DRINGEND VEILIGHEIDSBERICHT/PRODUCTMELDING

Onderwerp:	ExacTrac Dynamic-patiëntpositioneringssysteem voor radiotherapie: De Deep Inspiration Breath Hold (DIBH)-functionaliteit werkt mogelijk niet zoals gespecificeerd wanneer deze is gebaseerd op een standaardwerkstroom-behandelingsjabloon
Productreferentie:	ExacTrac Dynamic-versies 1.1.0 en 1.1.1
Datum kennisgeving:	25 januari 2023
Melder:	Andrea Miller, Vigilance Manager
Kenmerk Brainlab:	CAPA-20221221-002509
Soort actie:	Advies inzake het gebruik van een apparaat; aanpassing van een apparaat

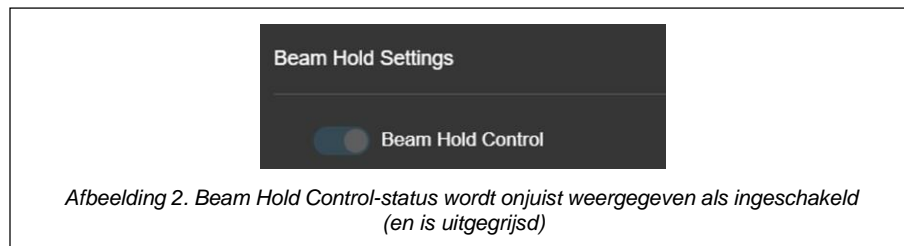
- iii) De werkstroom wordt gewijzigd van Standard in Breath Hold (zie Afbeelding 1).

De software **toont** nu de **Beam Hold Control ingeschakeld** en uitgegrijsd. Als gevolg van een fout werkt de software de daadwerkelijke interne instelling echter niet bij (zoals vereist voor DIBH-behandelingen).

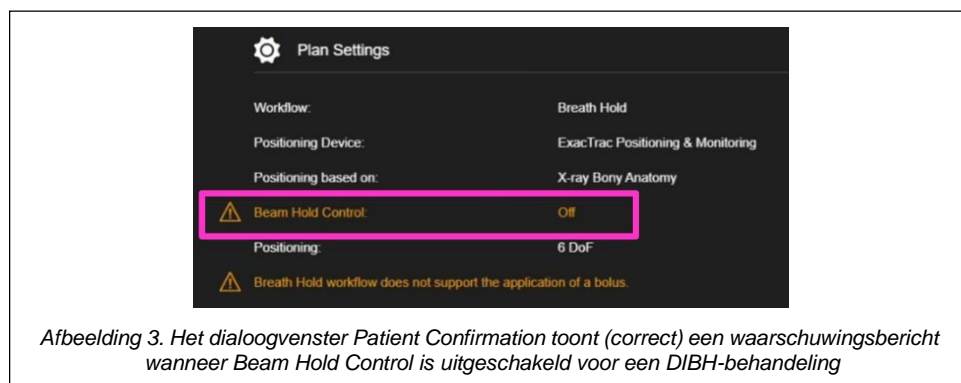
- iv) Het bestand wordt **opgeslagen** als een nieuw DIBH-behandelingssjabloon.
- 2) Dit DIBH-behandelingssjabloon wordt gebruikt voor het **voorbereiden van een DIBH-patiënt** in de Patient Preparation-toepassing.
 - 3) De gebruiker **gaat verder met de behandeling** in de ETD Treatment Application, ondanks dat het dialoogvenster Patient Confirmation (correct) een **waarschuwingsbericht** weergeeft dat **Beam Hold Control is uitgeschakeld** ("Off") (zie Afbeelding 3).

Afbeelding 5. DIBH-behandeling met uitgeschakelde Beam Hold Control maakt het mogelijk een bundel toe te dienen hoewel de patiënt buiten het DIBH-gatingvenster valt

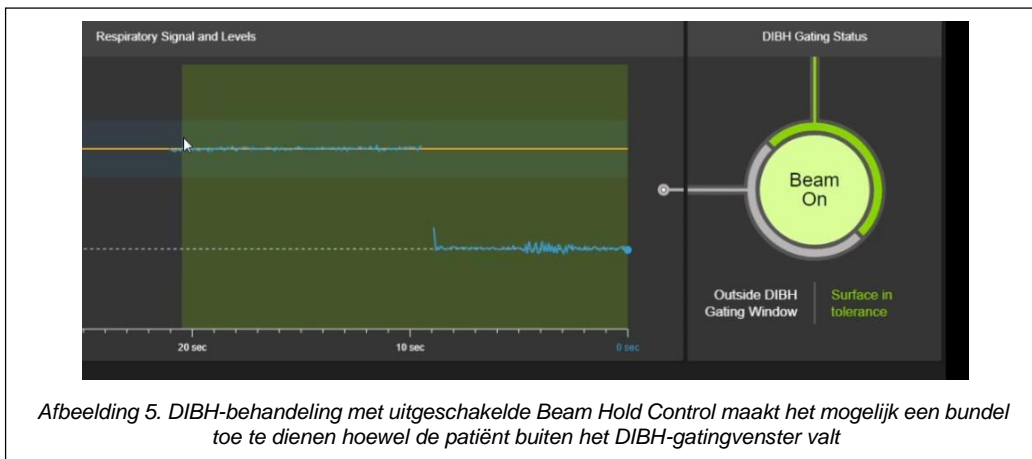
- De bundel start onmiddellijk (in plaats van te wachten tot de patiënt inademt tot het vastgestelde niveau voor diep inademen/adem vasthouden);
- EN wordt niet automatisch onderbroken wanneer de patiënt uitademt of de patiëntpositie buiten de vooraf gedefinieerde tolerantiewaarden valt.

Afbeelding 5 toont de onbedoelde "Beam On"-status, hoewel de patiënt buiten het DIBH-gatingvenster valt.

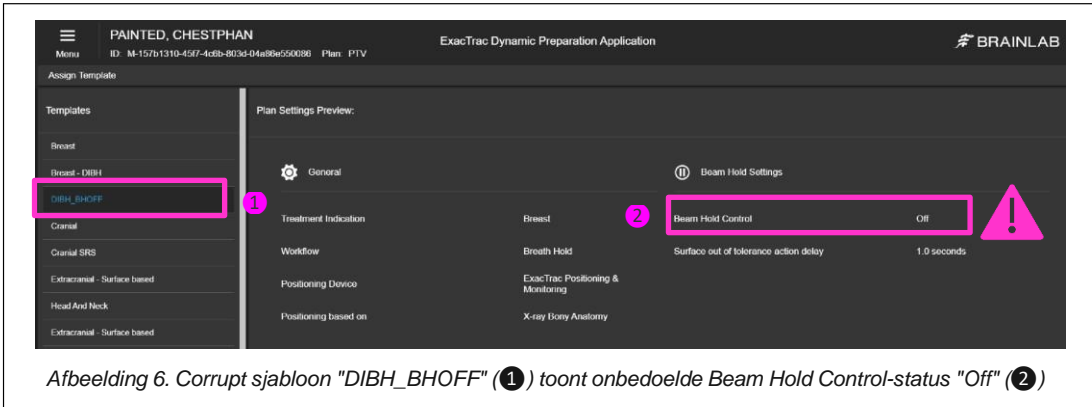
Ter bevestiging dat geen enkel DIBH-behandelingssjabloon door het hierboven beschreven probleem wordt beïnvloed, moet elk beschikbare DIBH-behandelingssjabloon worden gecontroleerd.

Dit kan worden gedaan door **Preparation Application** te openen en het bijbehorende DIBH-behandelingssjabloon te selecteren. In de voorbeeldweergave van de planinstellingen worden de sjablooninstellingen weergegeven en kan de Beam Hold Control-status worden beoordeeld. **De Beam Hold Control-status moet worden weergegeven als "On"**. Als de Beam Hold Control-status "Off" is, zoals weergegeven in Afbeelding 6, mag dit sjabloon niet worden gebruikt en moet worden verwijderd.

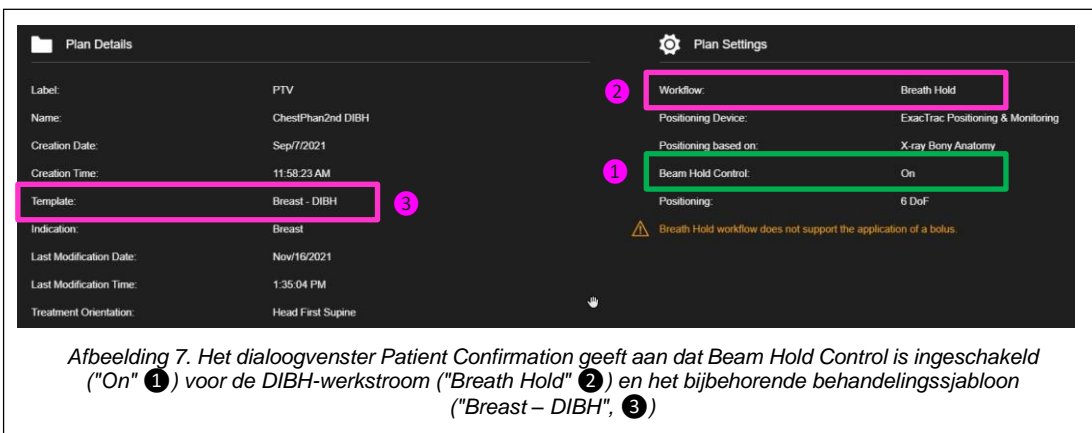
Bovendien kan in het dialoogvenster Patient Confirmation van ExacTrac Dynamic worden gecontroleerd of Beam Hold Control voor de specifieke patiënt is ingeschakeld (zoals hieronder in Afbeelding 7 weergegeven).

1. Maak altijd DIBH-behandelingssjablonen van de door Brainlab ter beschikking gestelde DIBH-mastersjablonen.
2. Zorg er altijd voor dat Beam Hold Control is ingeschakeld ("On") alvorens over te gaan tot DIBH-behandeling, zoals hieronder in Afbeelding 9 weergegeven.
